**RESPUESTAS A LOS COMENTARIOS  
DOCUMENTOS DE SELECCIÓN  
CONVOCATORIA PÚBLICA UPME 04 – 2018**

**“SELECCIÓN DE UN INVERSIONISTA Y UN INTERVENTOR PARA EL DISEÑO, ADQUISICIÓN DE LOS SUMINISTROS, CONSTRUCCIÓN, OPERACIÓN Y MANTENIMIENTO DE LA NUEVA SUBESTACIÓN SAN JUAN 220 kV Y LÍNEAS DE TRANSMISIÓN ASOCIADAS”**

Figura 2. Línea Negra actualizada en agosto de 2018

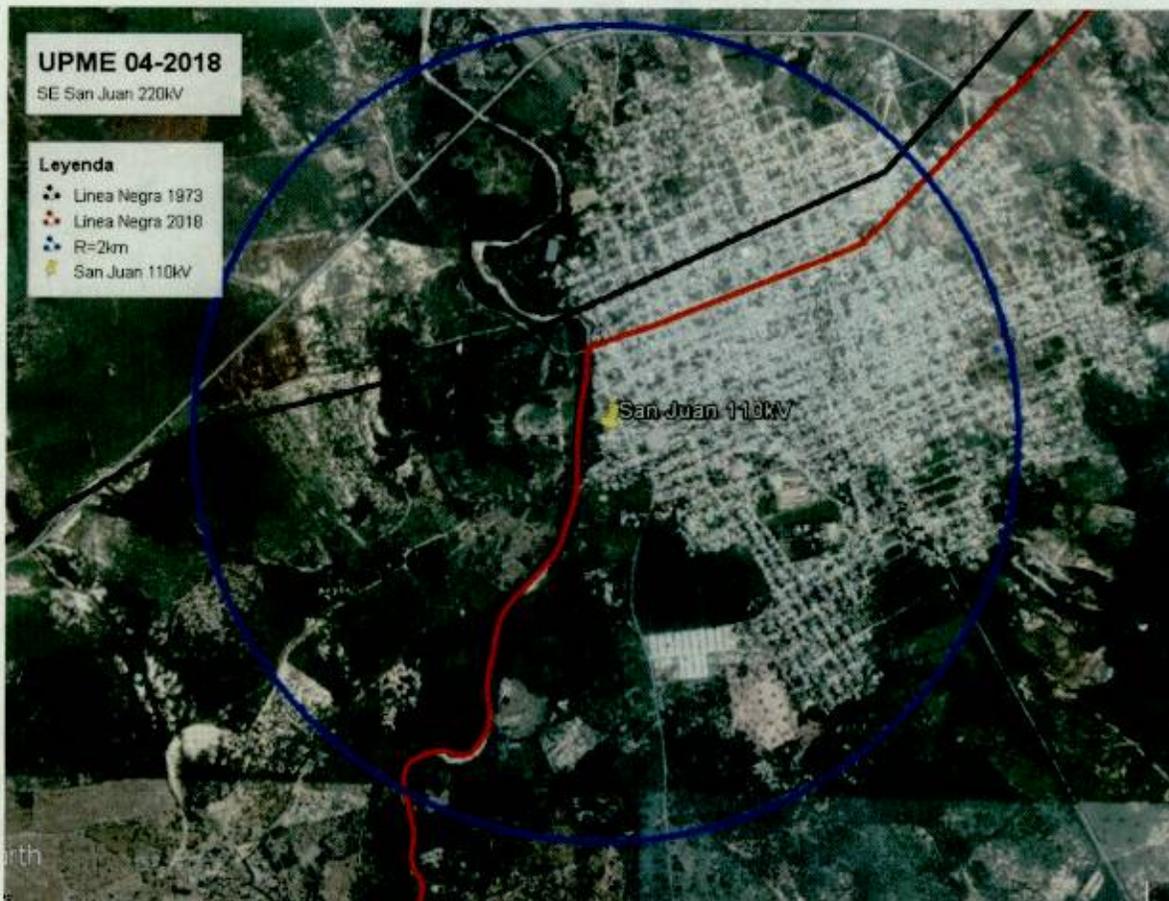
*La condición de que el lote de la subestación deba estar por fuera del territorio ancestral de las comunidades indígenas de la Sierra Nevada de Santa Marta (Línea Negra) reduce significativamente el área preliminar de ubicación de la subestación debido a que la Línea Negra fue MODIFICADA Y AMPLIADA por Decreto presidencial en agosto de 2018.*

En la siguiente imagen se presenta la línea negra actual y el radio de 2km dado por la UPME.

Allí se evidencia que con la Línea Negra actualizada, el área de expansión urbana de San Juan y el radio de 2 km definido por la UPME, se reducen a un área muy pequeña las opciones de ubicación de la subestación.

**RESPUESTA 60.** Ver Respuesta 2.
